INFORME DE CONSIDERACIONES QUE PROPORCIONA EL INSTITUTO FEDERAL DE TELECOMUNICACIONES A LAS MANIFESTACIONES, OPINIONES, COMENTARIOS Y PROPUESTAS PRESENTADAS DURANTE LA CONSULTA PÚBLICA DEL: "ANTEPROYECTO DE DISPOSICIÓN TÉCNICA IFT-016-2023. DISPOSITIVOS DE RADIOCOMUNICACIÓN DE BAJA POTENCIA: DISPOSITIVOS QUE HACEN USO DE BANDAS DE FRECUENCIAS DEL ESPECTRO RADIOELÉCTRICO EN EL INTERVALO DE 30 MHZ A 3 GHZ - ESPECIFICACIONES, LÍMITES Y MÉTODOS DE PRUEBA"

El Pleno del Instituto Federal de Telecomunicaciones, en su XXXI Sesión Ordinaria del día 29 de noviembre de 2023, mediante el acuerdo P/IFT/291123/626 aprobó someter a consulta pública el "Anteproyecto de Disposición Técnica IFT-016-2023. Dispositivos de Radiocomunicación de Baja Potencia: Dispositivos que hacen uso de bandas de frecuencias del espectro radioeléctrico en el intervalo de 30 MHz a 3 GHz - Especificaciones, límites y métodos de prueba" (en lo sucesivo, la "DT"), lo anterior en cumplimiento con lo establecido en el artículo 51 de la Ley Federal de Telecomunicaciones y Radiodifusión (en lo sucesivo, la "LFTR"). Aunado a lo anterior, el Pleno del Instituto Federal de Telecomunicaciones, en su II Sesión Ordinaria del día 2

Figura 6. Conexión típica de la instrumentación y DBP para la prueba de estabilidad en frecuencia por variación de temperatura.

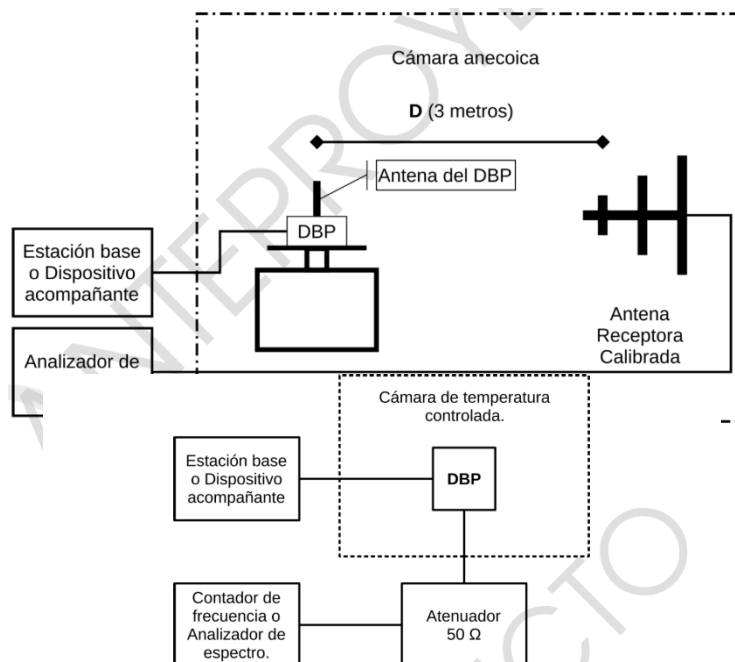
Según el numeral 8.3.1.2 CONFIGURACIÓN PARA MEDICIÓN DE EMISIONES RADIADAS, el cual se auxilia de la Figura 2, mostrada a continuación, es inviable seguir el número 1 de la cláusula 8.9.1.3 PROCEDIMIENTO DE PRUEBA, donde se indica “coloque el DBP en el interior y centro de la cámara de temperatura controlada de acuerdo con la Figura 6”.

Se ingresan las Figuras 2 y 6 como referencia:

Considerando las Figuras 2 y 6, existen dos posibles lecturas al método de prueba:

Se considera y se modifican las figuras.

Figura C.4. Contorno de las emisiones fuera de banda para WMAS

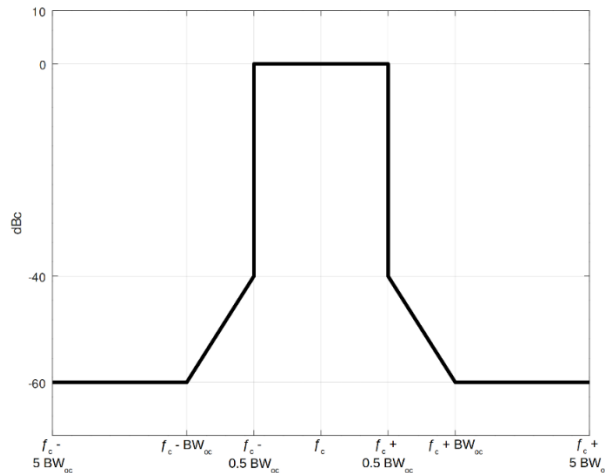
COMENTARIO:
